**Ergänzende gutachtliche Stellungnahme
zur Errichtung der PV-Anlagen
„Deppoldshausen“ und „Uhlenloch“**

erstellt im Auftrage
der Stadtwerke Göttingen AG

**Dr. Hartmann
Sachverständigen GmbH**

Göttingen, 2. März 2026

Abb. 1: Pflanzenverfügbare Schwermetallgehalte (in Prozent der Gesamtgehalte) in Abhängigkeit vom pH-Wert (Quelle: Bundesanstalt für Landwirtschaft und Ernährung⁸)

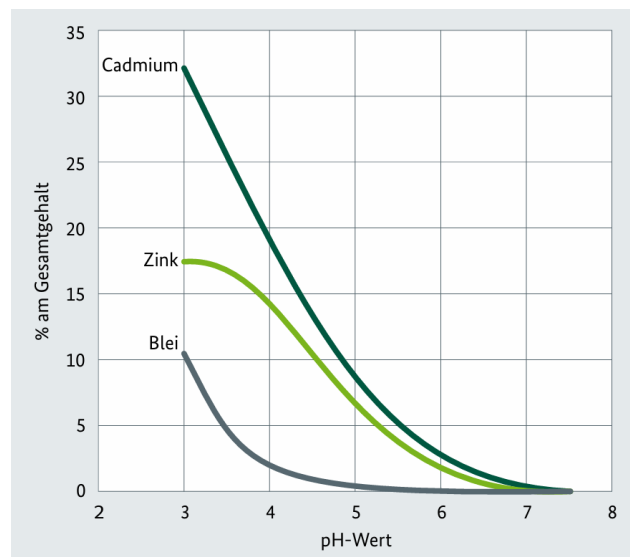
Einwand/Nachforderung der Genehmigungsbehörde:

In der „Gutachtlichen Stellungnahme zu den hydrogeologischen Verhältnissen und Grundwassergefährdungen am geplanten Standort des Energieparks Deppoldshausen“ von 2024 [gemeint: 2025] durch das Büro Hartmann wurde auf die Gefährdungen, die sich aus der Errichtung und dem Betrieb der Photovoltaikanlagen selbst ergeben, bislang nicht ausreichend eingegangen. Die Gesamtplanung der Anlage ist daher detaillierter im Hinblick auf mögliche Auswirkungen auf das Grundwasser bzw. die Wassergewinnungsanlage zu betrachten.

Von besonderer Bedeutung ist dabei die Gründung der Aufständerung mittels Rammprofilen aus verzinktem Stahl. Hierbei ist sowohl die potenzielle Lösung von Zink mit anschließendem Eintrag in das Grundwasser zu betrachten.

Im Bereich des Energieparks Deppoldshausen sollen die verzinkten Rammpfosten in den Erdboden platziert werden. Die hier anstehenden Parabraunerden weisen einen mäßigen bis starken Carbonatgehalt auf⁵ (WGK-Bodenprofilaufnahme, Bericht vom 08.01.2026). Der pH-Wert dieser Böden (in wässriger Aufschlammung) liegt im schwach basischen Bereich zwischen 7,9 und 8,4⁶. Dies führt zu einer Reduzierung des zu erwartenden Zinkabtrages, aber auch zu einer Reduzierung der Mobilisierung über den Sickerwasserpfad durch Fixierung am Bodenkorn. Der Hersteller empfiehlt zudem eine modifizierte Verzinkung aus einer Zink-Aluminium-Magnesiumlegierung (ZM800) für den Bereich Deppoldshausen⁶ bzw. aus einer Zink-Magnesiumlegierung für den Bereich Uhlenloch⁷. ZM800-Feuerverzinkungen mit 65 µm Schichtstärke bieten nach Angaben des Herstellers Arcelor-Mittal auch unter ungünstigen Einbaubedingungen einen Korrosionsschutz für mindestens 40 Jahre.
